NIEDERSCHRIFT

Gremium: Gemeinde Karlsfeld
Bau- und Werkausschuss Nr. 6

Sitzung am: Mittwoch, 10. Mai 2023

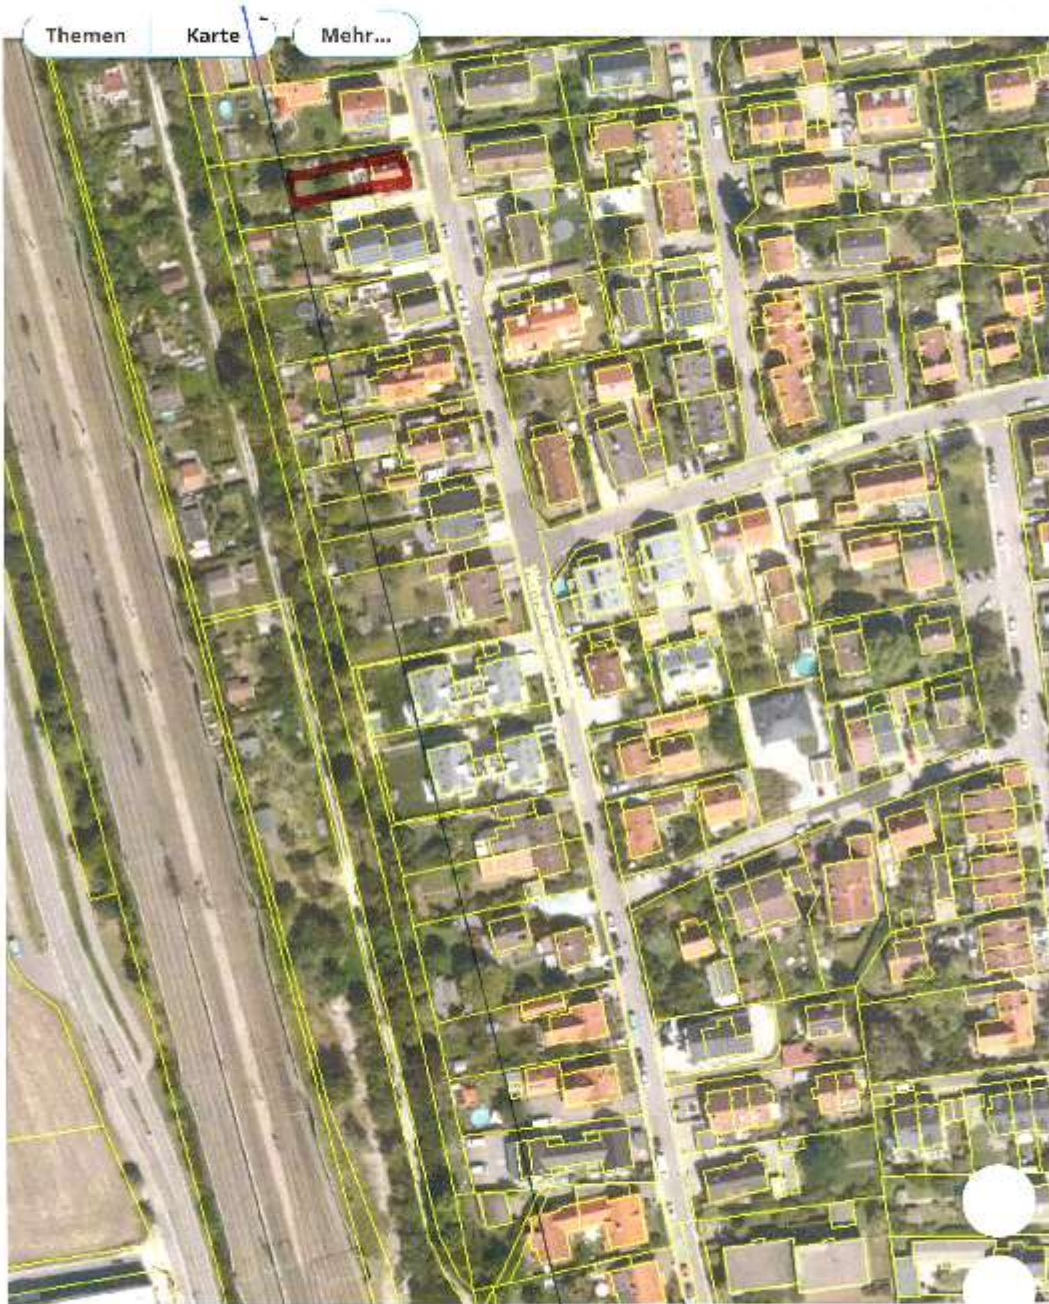
Folgende Anmerkung von Herrn Bieberle wird in das Protokoll aufgenommen:

„Der Baureferent und die CSU-Gemeinderatsfraktion im Bauausschuss sind mit zwei Formulierungen im Beschlussvorschlag nicht einverstanden und sehen die Sachlage abweichend. Die von der Bauverwaltung eingezeichnete (rote) und den Bauraum nach Westen begrenzende „faktische“ Baulinie ist ein bloßes Zufallsprodukt zwischen wenigen Nachbarbebauungen. Die maßgebliche nähere Umgebung wird unseres Erachtens hier zu eng gesehen. Die jeweiligen Bautiefen entlang der Wehrstaudenstraße sind sehr unterschiedlich und weichen voneinander stark ab. Eine faktische Baulinie muss einer nachvollziehbaren städtebaulichen Ordnung folgen und im Quartier einheitlich und stimmig sein. Eine faktische Baulinie kann den maximalen Abstand der rückwärtigen Bebauung zur Straßenlinie regeln. In der Wehrstaudenstraße gibt es derzeit folgende, genehmigte Bauungen mit größerer Tiefe (mit Angabe der ungefähren Abstände zur Straßenkante). Haus-Nr. 33 (34,5 m); Haus-Nr. 45 (36 m); Haus-Nr. 47 (35 m); Haus-Nr. 59/61 (35 m), (siehe beigefügtem Auszug aus dem Luftbild). Demnach kann eine Hintere Baugrenze im Abstand von rund 35 m zur Straße als gerechtfertigt gelten. Das im Top 3 vorgetragene Bauvorhaben kann unserer Auffassung nach, deshalb ebenfalls in dieser Bautiefe genehmigt werden.

Bisher war es übliche Praxis, dass untergeordnete Bauteile eine faktische Baulinie überragen dürfen. Hierzu gibt es zahlreiche Beispiele und Beschlüsse in der Gemeinde Karlsfeld. Die in Top 3 geplanten Balkone sind nach Definition der Bayerischen Bauordnung als untergeordnet anzusehen. Die Balkone sind kleiner als 1/3 der Wandlänge. Die auf den Boden projizierte Grundfläche ist kleiner als 5 m. Die Tiefe ist kleiner als 1,5 m. Gemäß eines Schreibens der Bayerischen Staatsregierung zur neuen Bauordnung „Häufig gestellte Fragen“ sind bei Einhaltung der vorgenannten Kriterien auch Balkone, die in mehreren Geschossen angeordnet sind, untergeordnet.

Wir würden deshalb der Errichtung der geplanten Balkone an dieser Stelle zustimmen.

Da die Verwaltung den vorbereiteten Formulierungsvorschlag in diesen Punkten nicht ändern oder ergänzen wollte, musste die CSU-Fraktion gegen den Vorschlag stimmen. Mit den weiteren Begründungen (die dazu führen, dass das Vorhaben nicht genehmigungsfähig ist) sind wir jedoch ausdrücklich einverstanden.

Wasser Nr. 33: 34,5m
 45: 36,0m
 47: 35 m
 59/61: 35m

Planung
H. Nr. 75:
 ca 3,5m
